Vysvětlení/Změna zadávací dokumentace č.05

V souladu s § 98 a 99 zákona č. 134/2016 Sb., o zadávání veřejných zakázek, Vám poskytujeme vysvětlení/změnu zadávací dokumentace k veřejné zakázce s názvem „**Rekonstrukce podnikového ředitelství II. etapa**“.

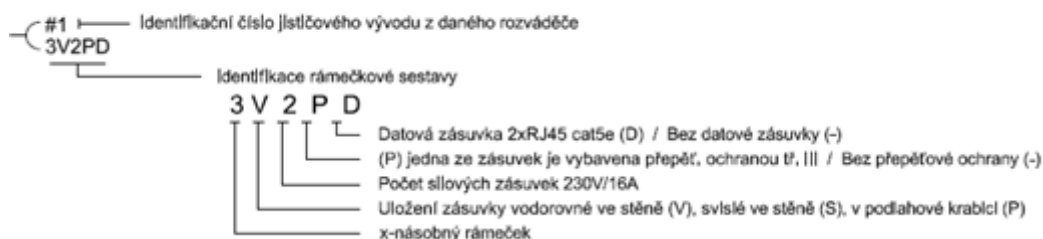
Ve výkazu výměr „8. SILNOPROUD.xls“ přiloženém jako součást zadávací dokumentace je podružný materiál, u kterého není jasné, o jaký podružný materiál se jedná, v naznačeném poli viz níže chybí navedení vzorce.

Žádáme o objasnění těchto nesrovnalostí ohledně vzorců.

Číslo pozice	POPIS VÝKONU	Měrná jednotka	Množství	materiál	cena materiál	montáž	cena montáž
	Podružný materiál 3%				0,00		0,00

Předaný dokumentu měl v buňce pro podružný materiál vzorec uveden, je možné že vzorec byl omylem odstraněn při manipulaci s dokumentem.

Dle pravidel stanovování montážních prací se podružný materiál počítá procentní sazbou z hodnoty nosného materiálu včetně prořezu.
